Dotazy, odpovědi a doplňující informace

k výběrovému řízení na akci:

Dostavba a rekonstrukce areálu společnosti HET 2. Etapa

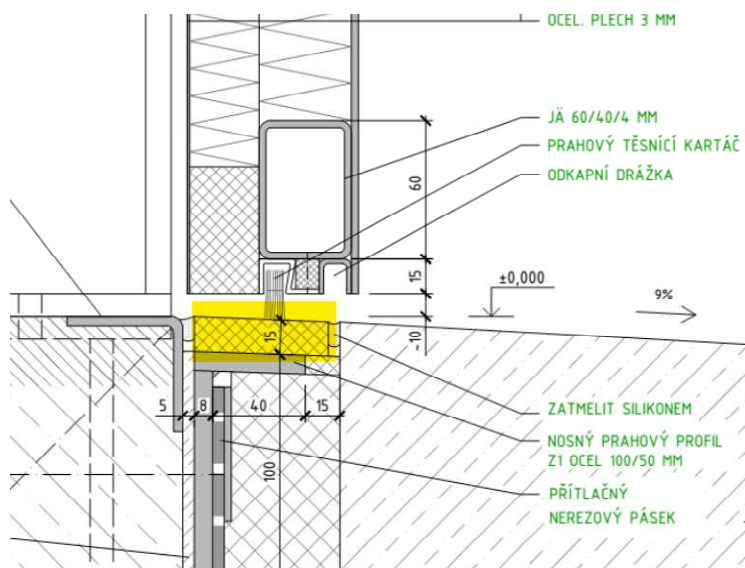
- PD předepisuje montáž nosné OK opláštění **až po provedení drátkobetonové desky** se vsypem. Toto řešení neumožní provedení střechy a její odvodnění před betonáží podlahy. Hrozí poškození podlahy se vsypem při zatékání nedokončenou střechou. Tento postup je neobvyklý a jeví se jako nevhodný. Doporučujeme kotvit OK opláštění již na úrovni základových pasů (prodloužit sloupy o 200 mm) a čistou podlahu provést až po montáži OK, kazet opláštění a zastřešení (pokud tomuto návrhu nebrání jiné důvody nám neznámé). Prosíme o odsouhlasení tohoto návrhu.

- V detailech není popsán materiál prahu vrat - viz. žlutě zvýrazněná část obrázku.

Jedná se o choulostivý detail. Můžete upřesnit?

ODPOVĚĎ: Požadujeme ocenění varianty dle zadávací dokumentace. Vaše doporučení a upozornění bereme na vědomí, avšak nelze ho odsouhlasit.

ODPOVĚĎ: Materiál prahu vrat je popsán v detailních výkresech jako PURENIT (viz [het_PP2_200_details_stavebni_a_vyrobku](#)) a dále v tabulkách (viz [het_PP2_900_tabulky_vyrobku.pdf](#))
